第 57 回流域委員会資料 3 に対する質問と回答

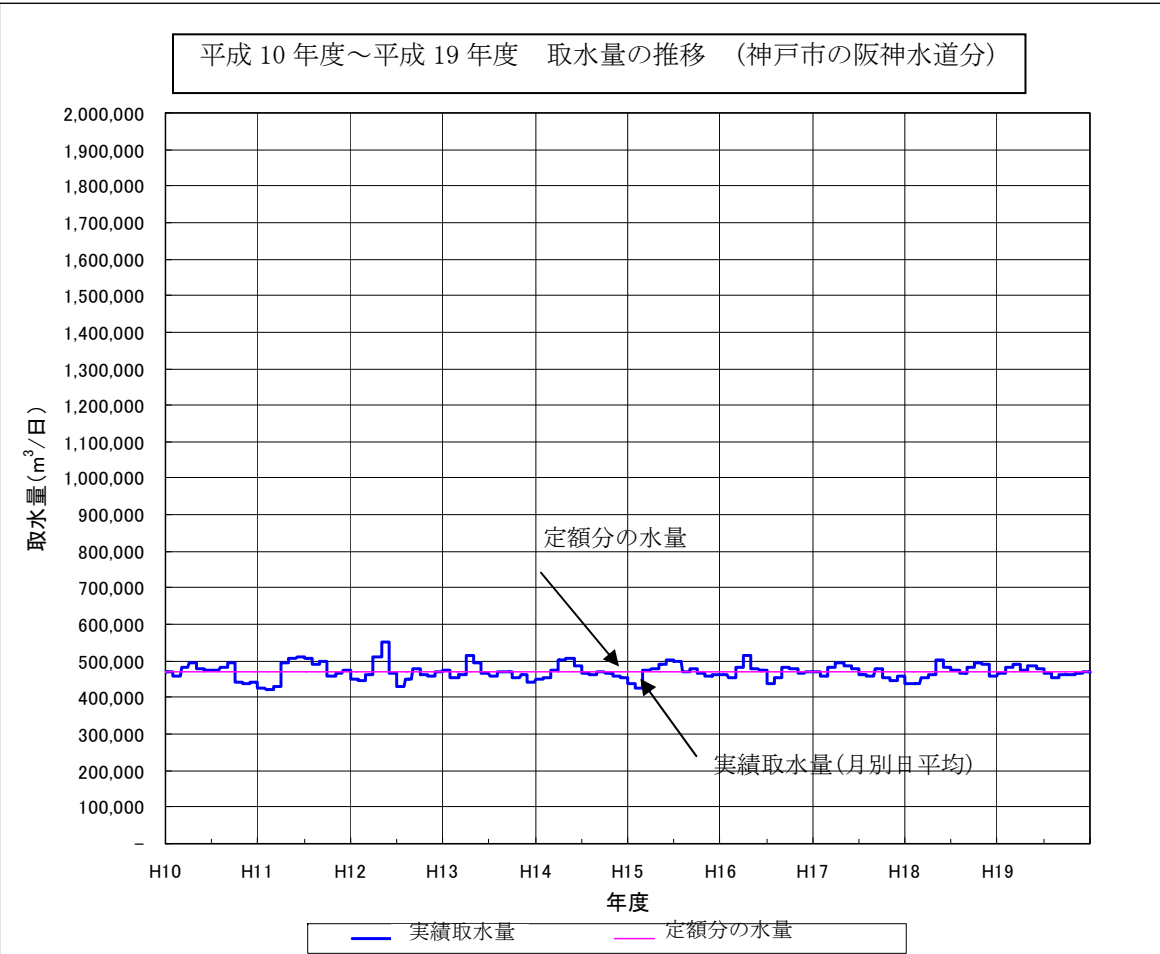
主な内容	番号	質問	委員名	回答
<p>県営水道等の供給量</p>	<p>5</p>	<p>県営水道も阪神水道も市と供給量を決めている。このため需要量が高めに出ている可能性がある。</p>	<p>伊藤委員</p>	<p>下のグラフの青色の線は、阪神水道からの神戸市の実績取水量（平成10年～平成19年）、ピンク色の線は、阪神水道と神戸市が契約している定額分の水量を表しており、神戸市は定額分の水量を毎年使用していることを示しています。高い目に出ているわけではありません。</p>

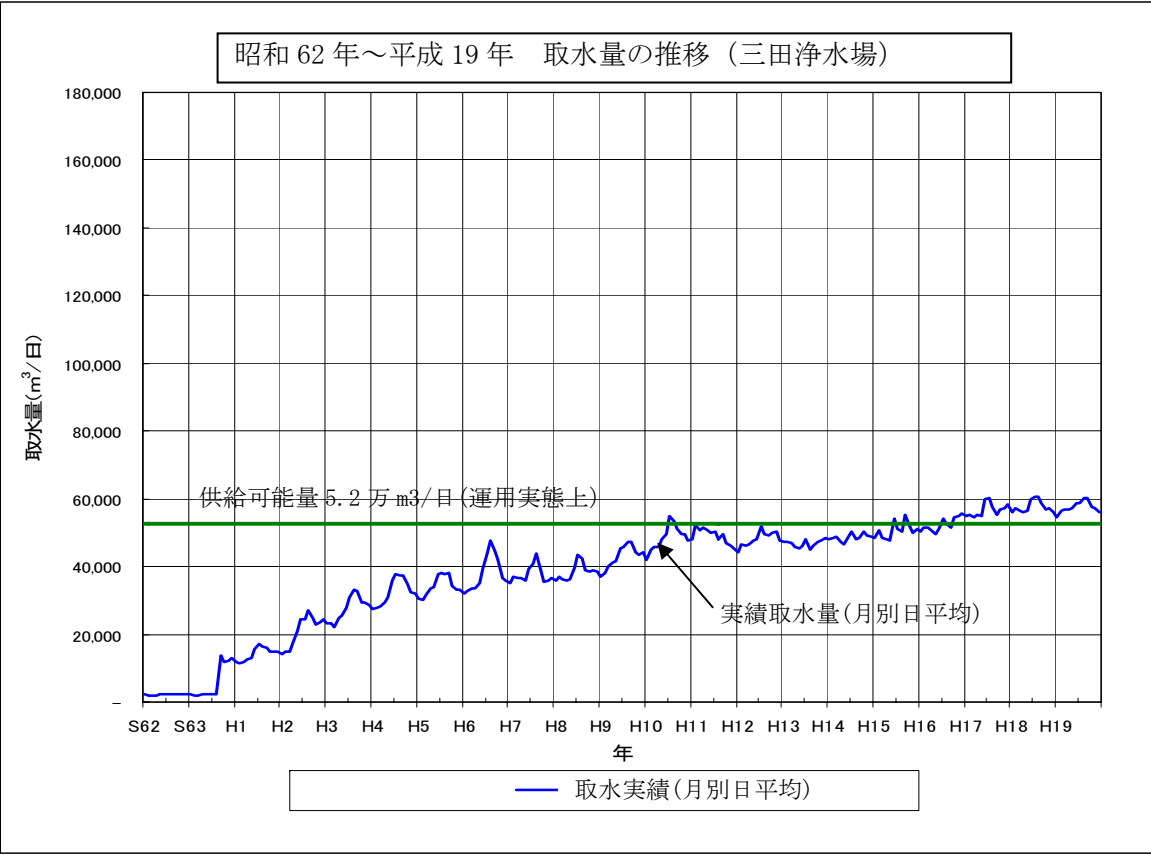
主な内容	番号	質問	委員名	回答
三田浄水場	6	三田浄水場ができてからの供給数量、今後の見込みを教えてください。	伊藤委員	<p>下のグラフの青色の線は、昭和 62 年から平成 19 年までの三田浄水場(青野ダム)の実績取水量(月別日平均)で、緑色の線が平成 6 年度渇水時でも青野ダムから安定して供給できる水量を表しています。三田浄水場からの取水量は、建設当時の昭和 62 年から年々増加してきており、平成 6 年度渇水が発生すると水源に余力がない状態となっています。</p> 
千苺ダムの高度浄水処理	7	厚生省から水道施設を更新する時点で高度浄水処理施設に変えていくように通達のような形で出ているのではないかと思います。神戸市は今後どうするつもりなのか聞きたい。	長峯委員	<p>高度浄水処理には、有機物やカビ臭等の溶解性成分の除去を目的とする粉末活性炭処理、粒状活性炭処理、オゾン処理、生物処理や、細菌対策を目的とした膜濾過等の処理があります。</p> <p>第 57 回流域委員会資料で、千苺ダムの治水活用で放流による水質悪化対策として求められている高度浄水処理は、このうちのオゾン処理のことを示しています。</p> <p>一方、厚生労働省からの通知により各水道事業者が行う細菌対策のための高度浄水処理は、膜濾過等の処理であり、今回の検討で課題としている高度浄水処理(オゾン処理)とは異なるものです。</p> <p>また、今後の高度浄水処理についての神戸市の考えは、以下のとおりです。</p> <ul style="list-style-type: none"> ・千苺浄水場では現在、臭い物質除去対策として高度浄水処理の一つである粒状活性炭処理を採用している。 ・今後貯水池の水質が悪化することがあれば、必然的に更なる対応が必要となり、浄水場においてオゾン処理などより高度な処理を付加することも対策の一つとして挙げられる。 ・しかし、市民に安全で良質な水道水を供給する責務からは、良好で安心できる原水を確保しておいしい水を提供すべきものと考えており、水源保全対策にも力を入れているところである。 ・千苺貯水池の水は、布引溪流の水(神戸ウォーター)と並び「おいしい神戸の水」を象徴するもので、需要者からも高い評価を得ている。 ・したがって、今後も原水の水質を維持する努力を継続し、オゾン処理を付加した高度浄水処理導入の予定はない。
